改善箇所説明図

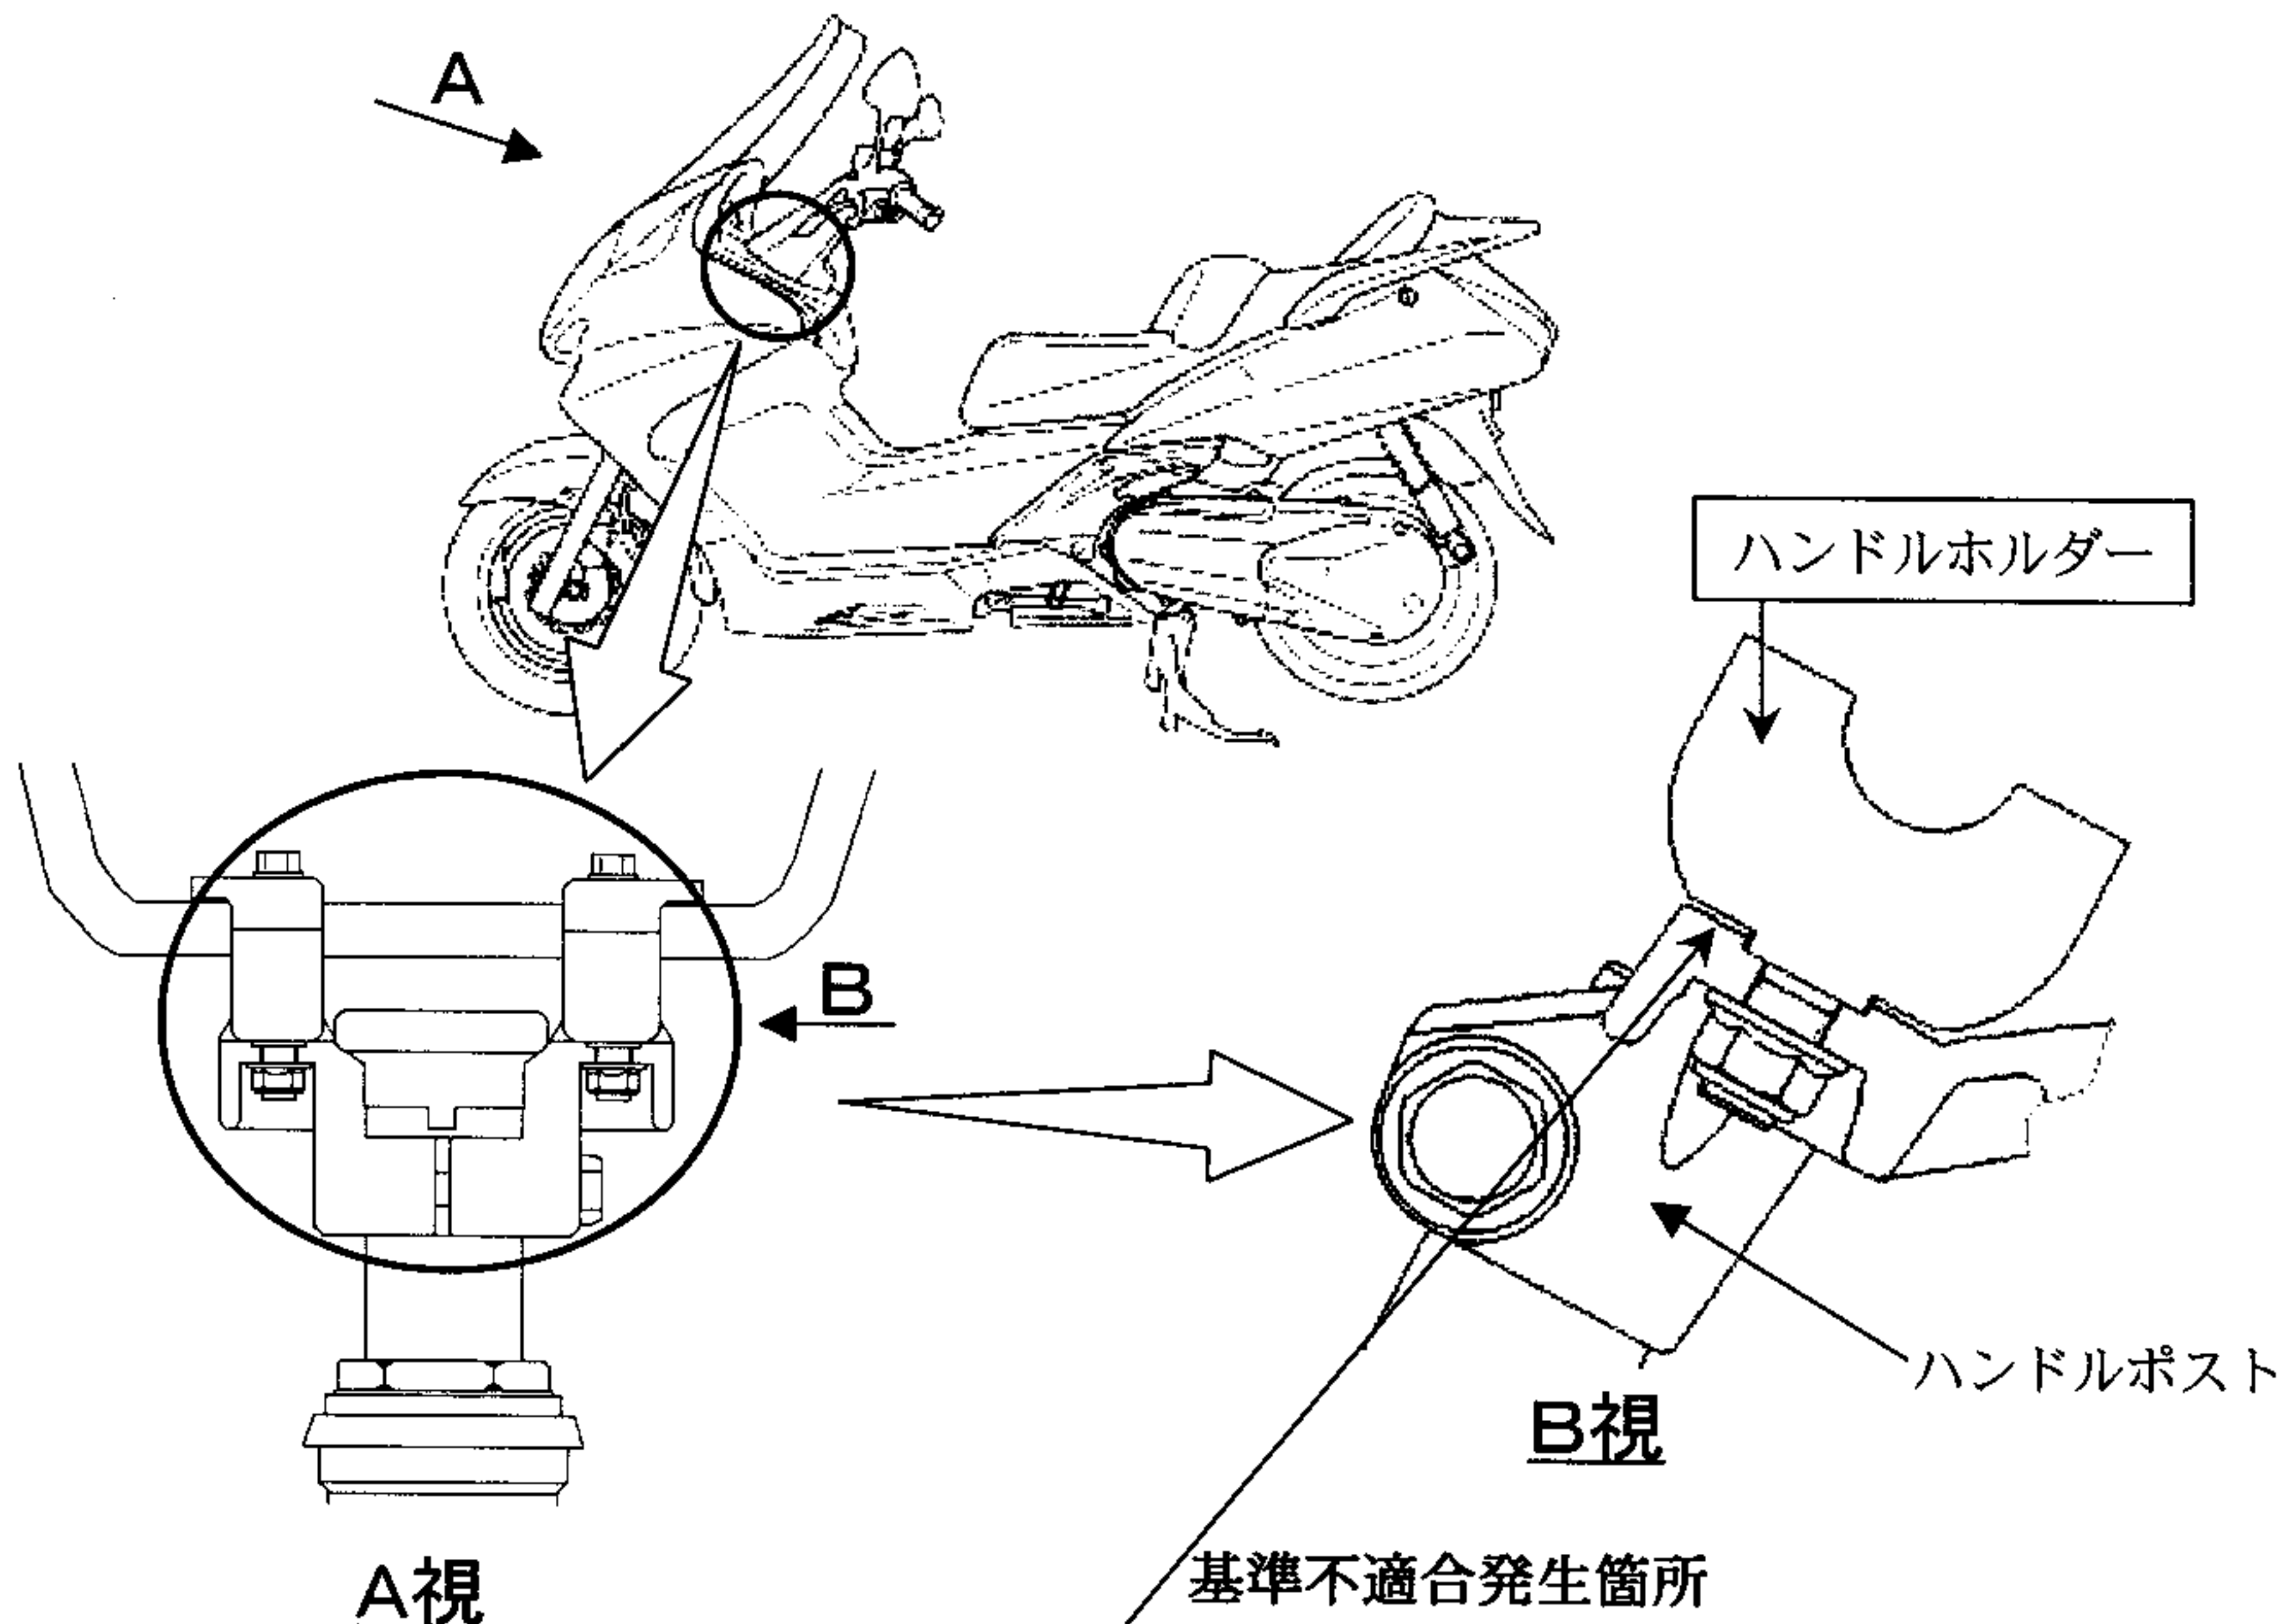
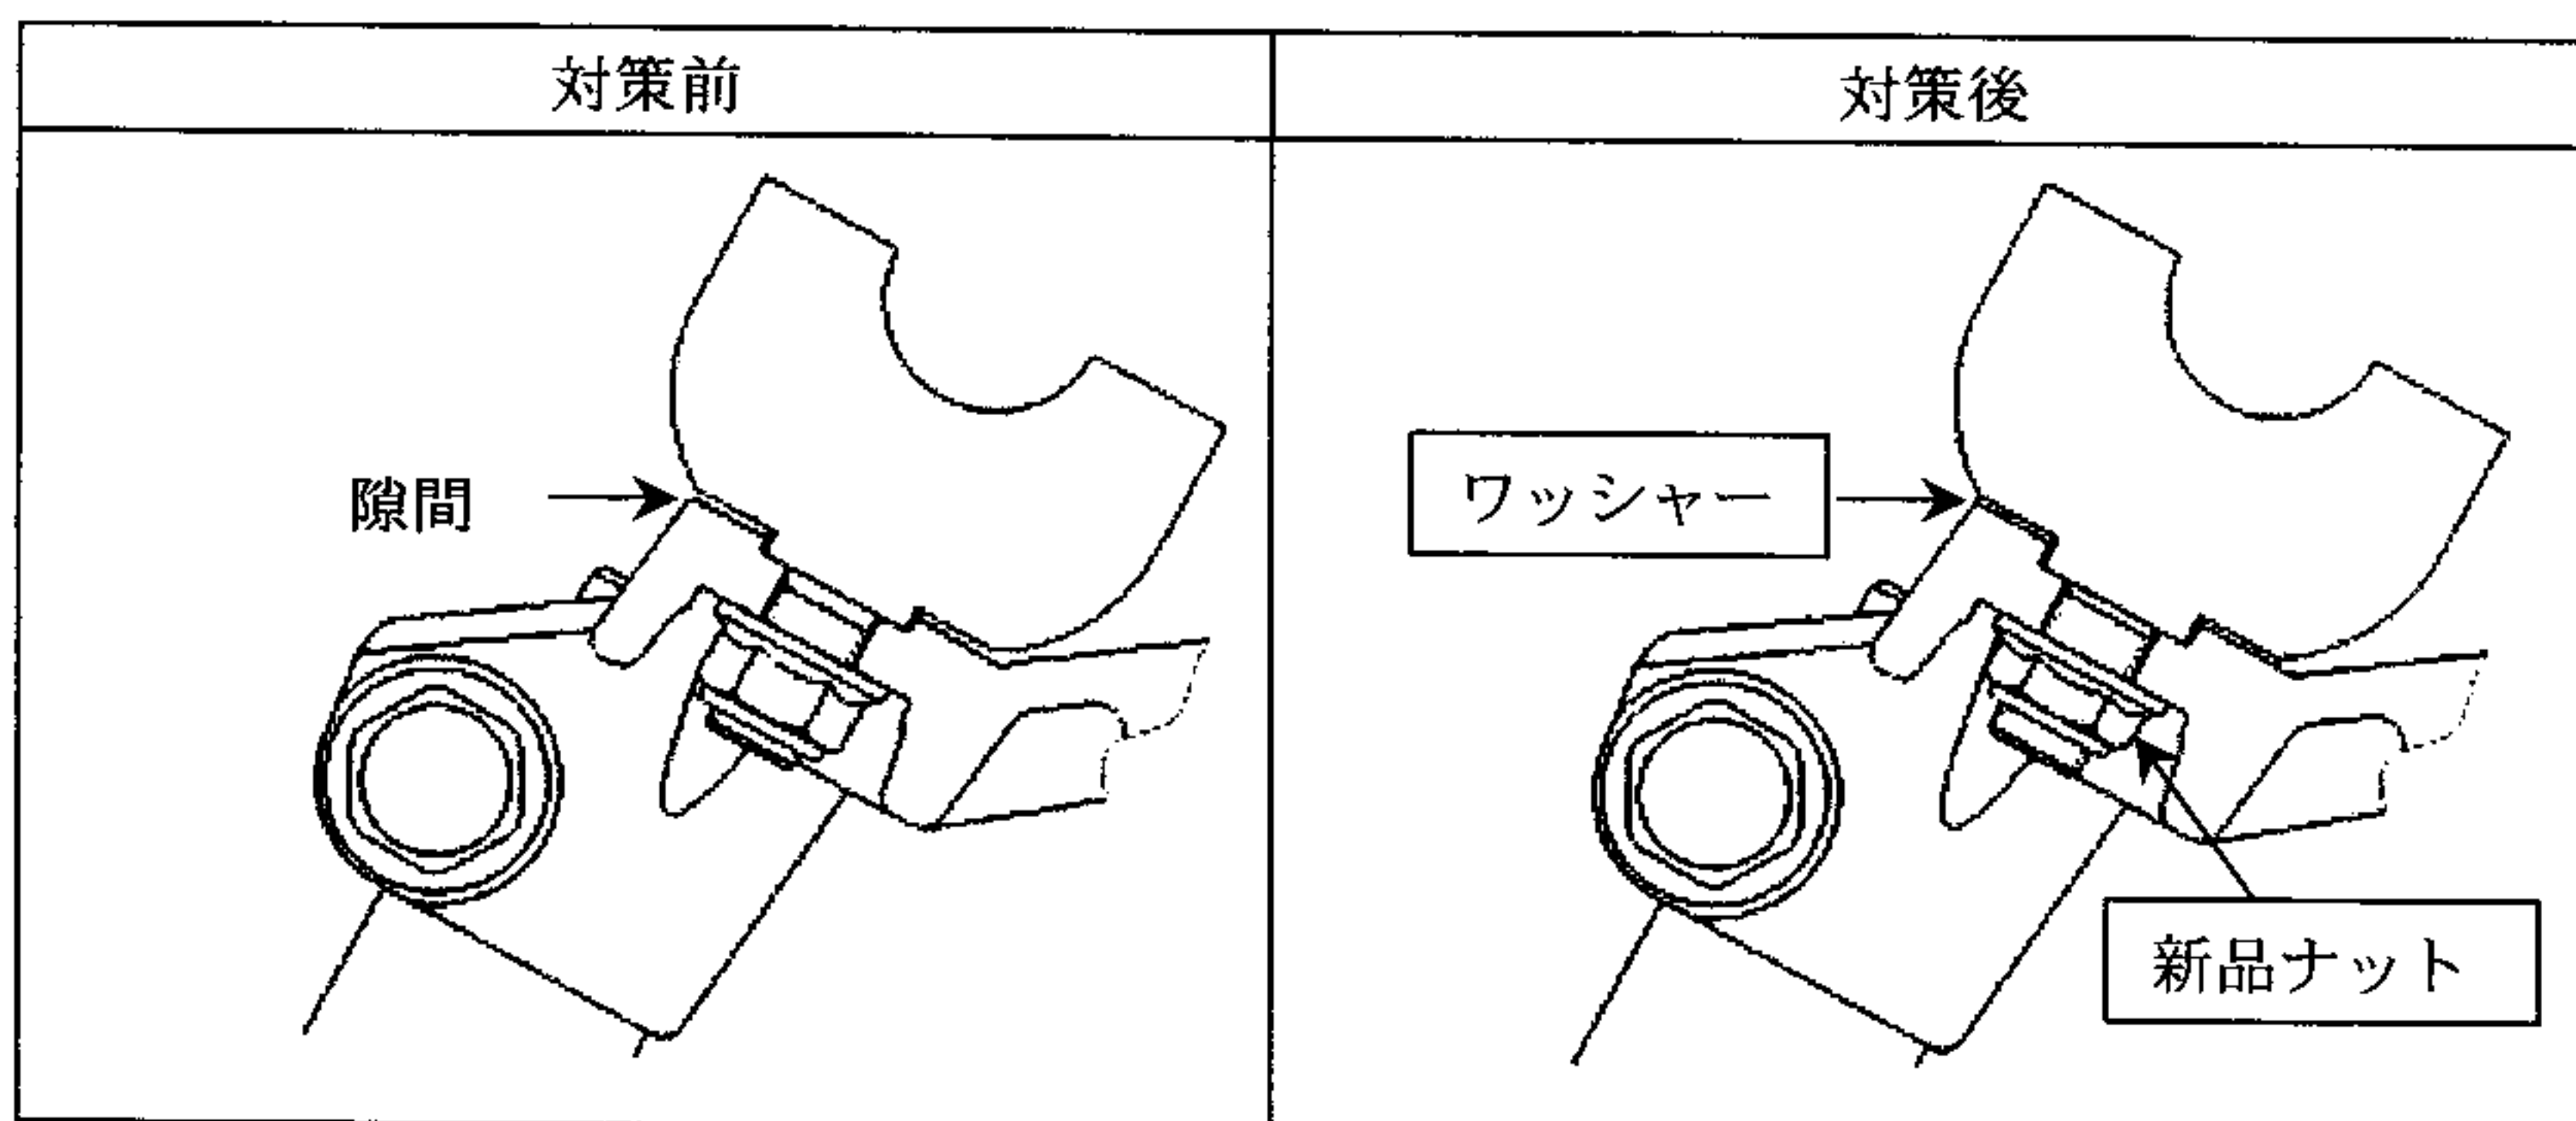
ハンドルを固定するハンドルホルダーと車体側のハンドルポストの寸法設定が不適切なため、ハンドルホルダー着座面に隙間があり、走行時の振動等により片側のハンドルホルダーボルトが破断するものがある。そのため、そのまま使用を続けるともう一方のボルトも破断しハンドルが外れるおそれがある。

全車両、ハンドルホルダーを新品に交換するとともに、ホルダー取り付け部にワッシャーを追加して新品のロックナットで締め付ける。

識別：ハンドルホルダー前方に黒ペイントを塗布する。
